Для визуализации вида дефекта – шелушение клея. Предлагаю следующее ранжирование: 1-2 – первый сорт; 3-? (я бы отнес к первому сорту); 4-5 – скоба НК.

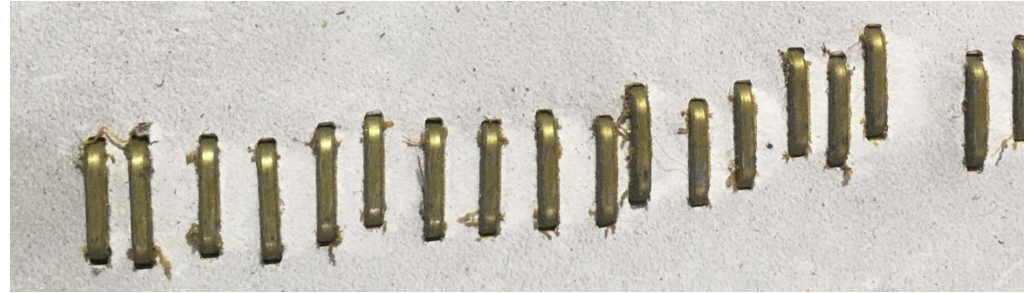
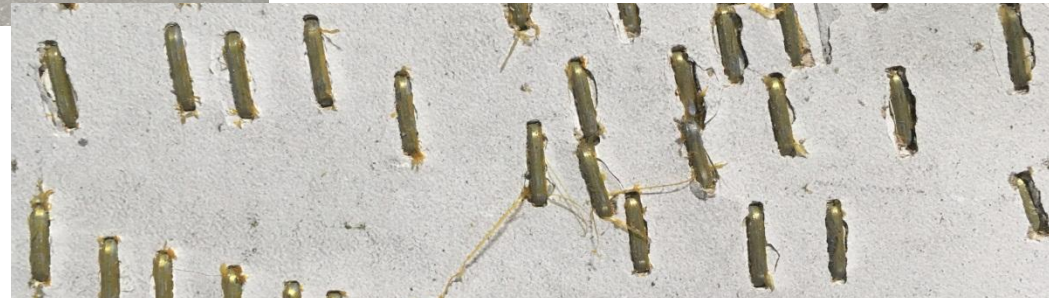
1. Скобы без шелушения.

2. Скобы с незначительными следами клея.

3. Скобы с шелушением по единичным ниткам (1-2 шт. в кассете).

4. Скобы с шелушением клея.

5. Скобы с сильным шелушением клея.
